Številka: 90000-17/2020-3  
Datum: 17. 12. 2020

**Zadeva: Svetniška pobuda – ureditev varnega prehoda za pešce v bližini osnovne šole Vide Pregarc v Mostah**

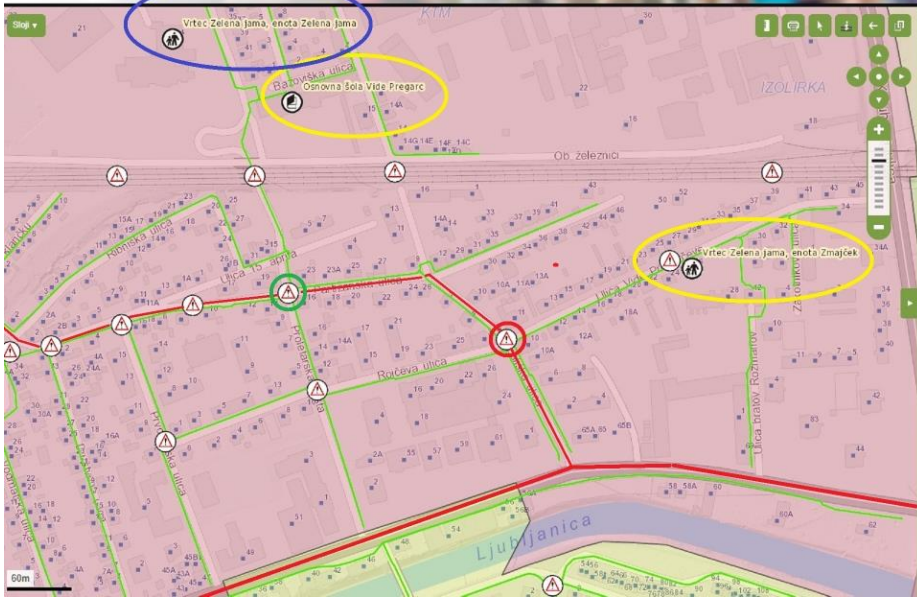
- 1.) Cesta se spušča proti Zaloški cesti, kjer je semaforizirano križišče. Vozila imajo zato velikokrat previsoko hitrost, ker "lovijo" zelo luč. Cesta je v konicah tudi nadpovprečno prometno obremenjena.
- 2.) Preglednost v križišču je izredno slaba (slike), ker so stavbe zgrajene preblizu ceste. Vidljivost je omejena tudi zaradi dejstva, da v križišču cesta zavije, zmanjšujejo jo smetnjaki (pešce se iz avta težko opazi) in na pločniku parkirana vozila.
- 3.) Zadeva pa je najbolj problematična, ker preko omenjenega prehoda poteka šolska pot (kot je razvidno iz zemljevida - šolske poti so označene zeleno, z rumeno sta označeni šola in vrtec, kamor šolarji vsakodnevno hodijo preko dotičnega prehoda). Vrtec, obkrožen z modro, ima svoj okoliš na drugi strani železnice, celo območje pa spada pod isti šolski okoliš.

Prehod na Partizanski je sicer dvignjen, a je od kritičnega prehoda oddaljen cca 500 m in zato ne more predstavljati varne alternative v okviru šolske poti (obkrožen z zeleno). Ta prehod je dvignjen, čeprav so na tistem delu hitrosti vozil nižje.

V Listi kolesarjev in pešcev torej vsled navedenih dejstev predlagamo preureditev obstoječega prehoda v nadvišan prehod, nekako tako in z enakimi argumenti, kot smo predlagali preureditev nevarnega prehoda na Gerbičevi ulici pri osnovni šoli Kolezija. Ta je bil zgledno preurejen, za kar se oddelku za promet zahvaljujemo.

Na podlagi pobude občana in ogleda stanja na terenu, občinskemu oddelku za promet podajam svetniško pobudo za ureditev varnega prehoda za pešce v križišču med Pokopališko in Rojčevo ulico. Prehod naj bo povišan, označen z rumenimi črtami in osvetljen z LED lučmi.
